# 第2回 名勝木曾川の堤防整備に関する検討委員会 説明資料

## 第1回 名勝木曾川の堤防整備に関する検討委員会 議事要旨

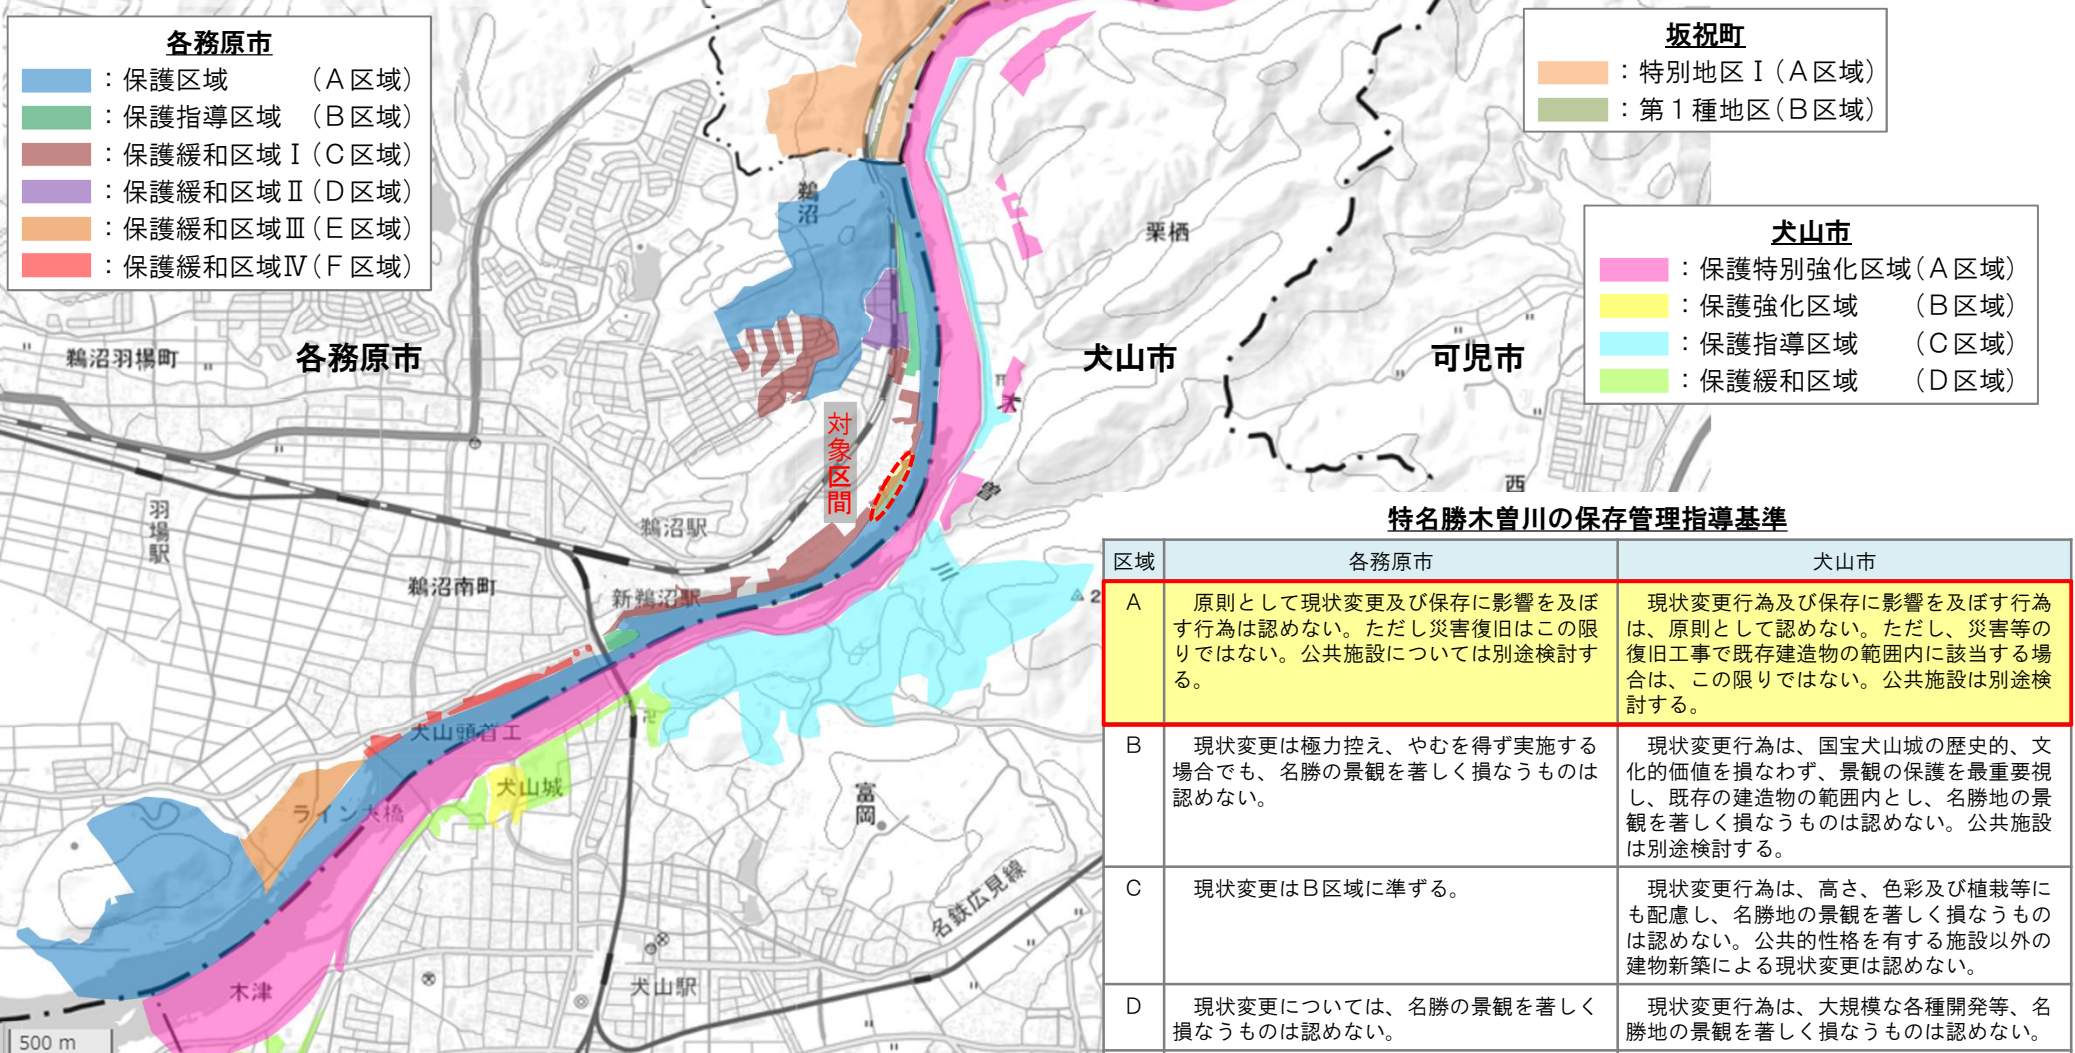
- ・ 工事に伴う漁の制限や濁水の流出がないようにしてほしい
- ・ 工事に伴う遊覧船航路の制限が生じないようにしてほしい
- ・ 水面の色彩も観光資源であり、工事に伴う濁水の流出は困る
- ・ 渓谷美を形成している露岩はなるべく保全し、堤防護岸の外観は周辺景観との調和を最大限に重視してほしい
- ・ 堤防護岸の表面は一定期間が経過すればつる植物等で覆われるのではないかと
- ・ 堤防整備に伴い出水時の水位や水衝部が変わるのではないかと

- ・ 堤防整備に伴い川幅が狭まり、犬山市側が一層危険になるのではないかと
- ・ 堤防整備に伴い川幅が狭まるが、例えばS58.9出水時の水位はどの程度高くなるだろうか
- ・ 対岸の竹藪が伐採されて以降、木曾川の流れが変わり岐阜県側の水位が高くなったように感じるし、流木や土砂が堆積するようにもなった
- ・ 資料に示された堤防整備の範囲よりも100m程度上流側に居住しており、R3.8出水時でも水位が敷地高から約1m下まで迫ったことから、堤防整備の範囲を上流側へ拡げてほしい
- ・ 宝積寺地区は路地が狭く消防車が進入できないので、堤防整備の工事用車両の進入路を将来的に利用できるよう残してもらいたい
- ・ 宝積寺地区の家庭排水は、合併浄化槽から木曾川へ直接的に行っている
- ・ 宝積寺地区の雨水排水は、路地の側溝で木曾川へ直接的に行っている
- ・ 水神の碑は出水の折、頻繁に水没している
- ・ 水神の碑は区で毎年4月にお詣りをし、真清田神社に祈祷をしてもらっている
- ・ 渡しの跡は区にとって、水神の碑と一体的に大切な場となっているため、堤防整備に伴う分離は避けてもらいたいし、住家との往來手段を保持してほしい
- ・ 宝積寺地区の竹林は、30年程度前には無く、自生して範囲が拡大しているため、堤防整備と併せ伐開・除根をしてほしい
